**OGGETTO:** Ex Conceria sito in via delle Fabbriche - via del Vicario, Finalborgo - ex art. 242 del D.lgs.152/06. - Finale Ligure (SV). Piano di Caratterizzazione - *Valutazioni Istruttorie*.

*Ex Conceria sito in Finalborgo in Via delle Fabbriche - Via del Vicario in Finalborgo - Piano di Caratterizzazione*, presentato da Immobiliare FINALBORGO s.r.l., trasmesso dal Comune di Finale Ligure e redatto a firma dei Dott.ri Geol. Sabrina Santini e Alessandro Canavero, datato 15/11/20 (accusato con prot. ARPAL N. 33912 del 04/12/20).

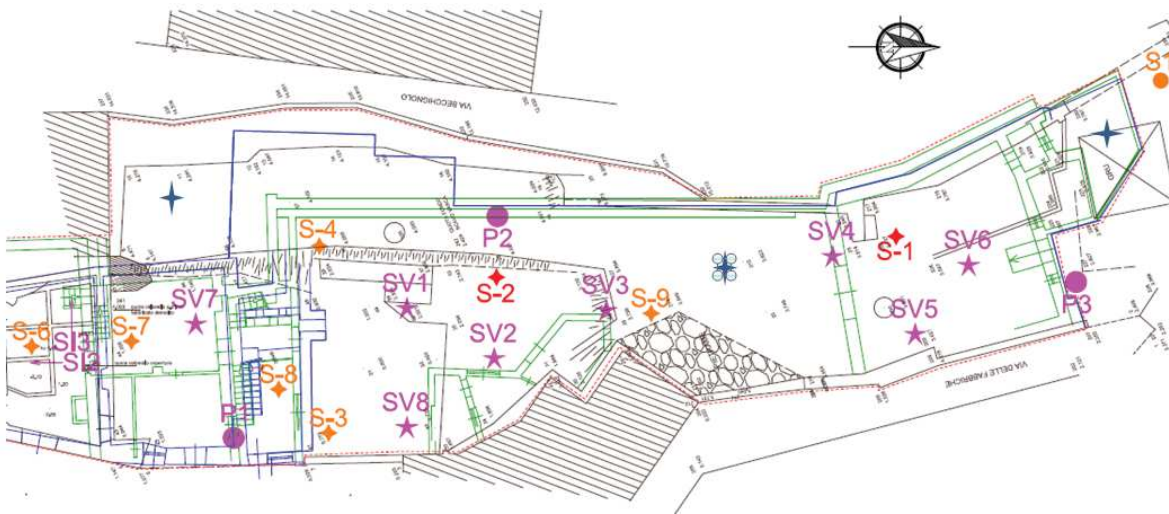
1. Si ritiene opportuno, in assenza di motivi ostativi che ne impediscano la realizzazione, effettuare ulteriori tre sondaggi nelle posizioni indicate con delle stelle blu nella figura riportata di seguito. Tali investigazioni potranno essere anche realizzate tramite escavatore nel caso in cui il

substrato roccioso fosse sub-affiorante o il posizionamento della macchina carotatrice fosse problematico.
